Věc: Brno-Maloměřice St.6 – Adamov, BC

Vysvětlení/ změna/ doplnění zadávací dokumentace č. 6
ve smyslu § 98 a § 99 zákona č. 134/2016 Sb., o zadávání veřejných zakázek, ve znění
pozdějších předpisů (dále jen „ZZVZ“)

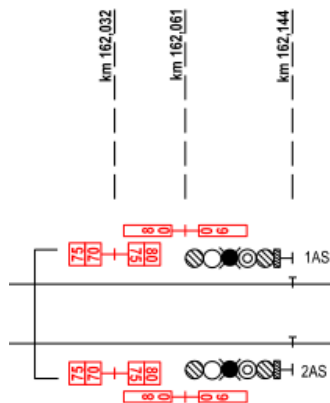
PS 01-28-01.1, Žst. Brno-Maloměřice, úprava SZZ. Dle situačního schématu se mají zřídit nové rychlostníky v oblasti žst., viz situační schéma:

Ve výkazu výměr postrádáme odpovídající položky. Žádáme zadavatele o prověření.

Odpověď: položky jsou součástí výstroje trati SO 90-17-01.

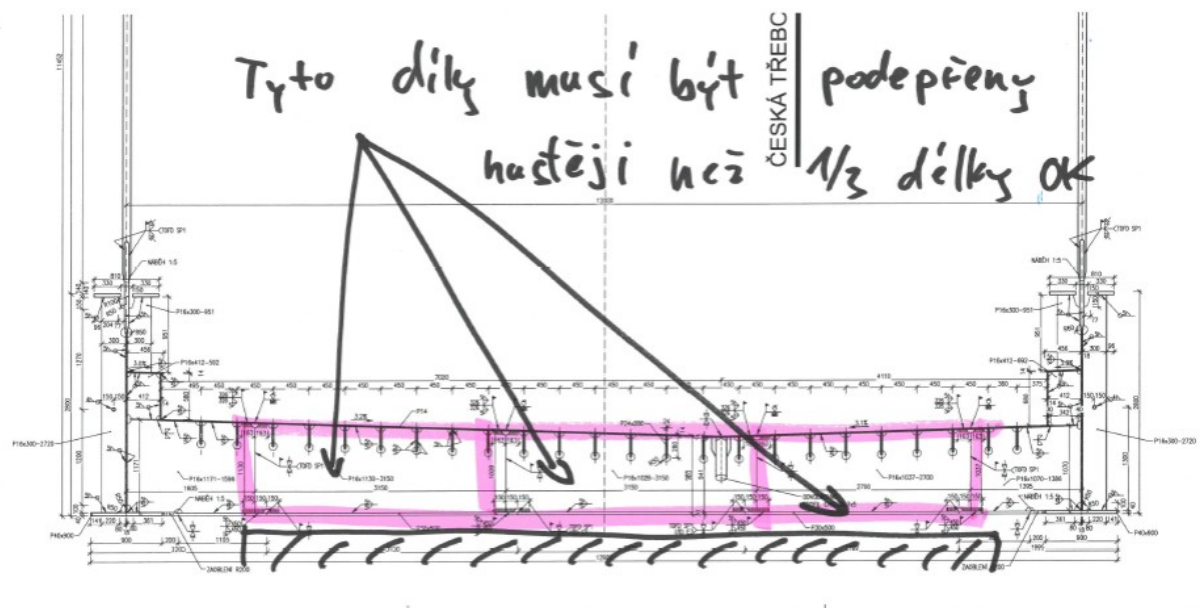
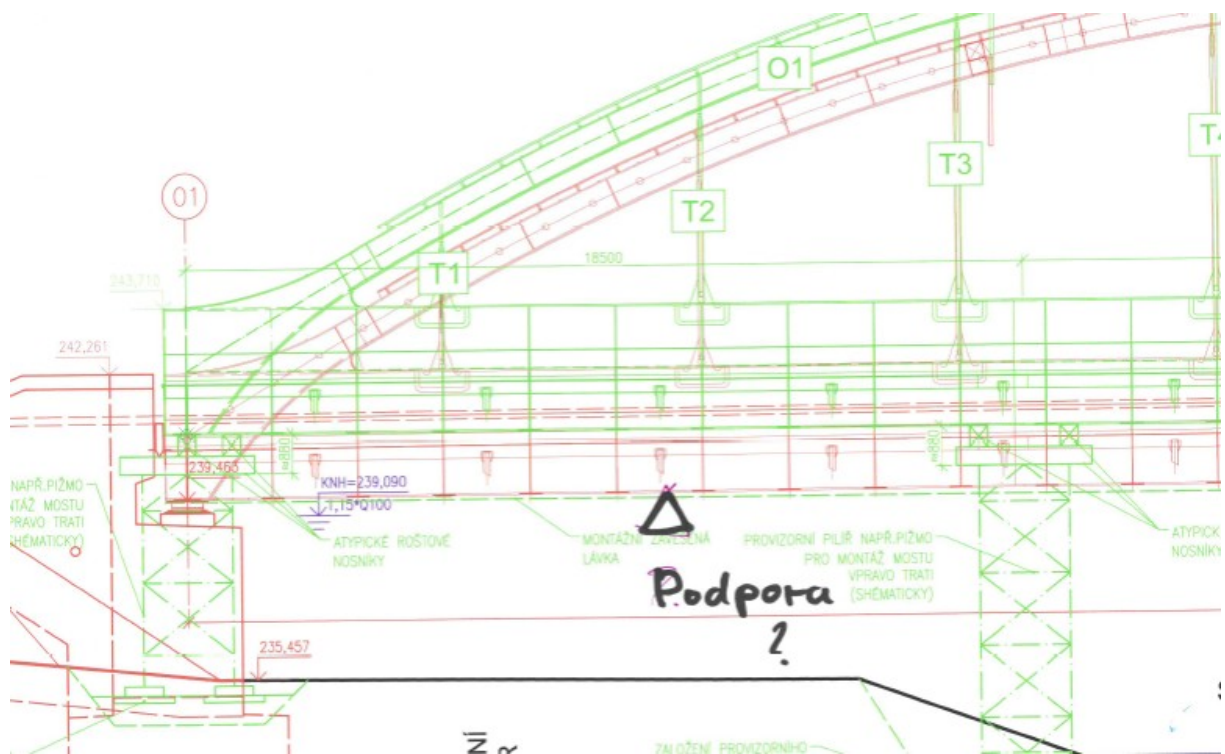
3) Příloha 2.10.2 Řezy – schéma montáže navrhuje podepření trámů a vnitřních částí mostovky v 1/3 délky. Vzhledem ke konstrukčnímu řešení dílů mostovky (tuhost vnitřních mostkovkových dílů v podélném směru) bude docházet k jejich průhybu, který znemožní svaření konstrukce.

Jak navrhuje PD vyztužení nebo podepření těchto částí OK a to zejména nad vodním tokem?

Odpověď: Projekt řešil příklad schématu montáže, ne konkrétní opatření zhotovitele. Jestli je z montážních důvodů nutný další pilíř či skruž, tak bude osazen – vodnímu toku (Svitava) se při daných podmínkách u obou mostů nelze vyhnout ani při montážních podporách ve 1/3 rozpětí.
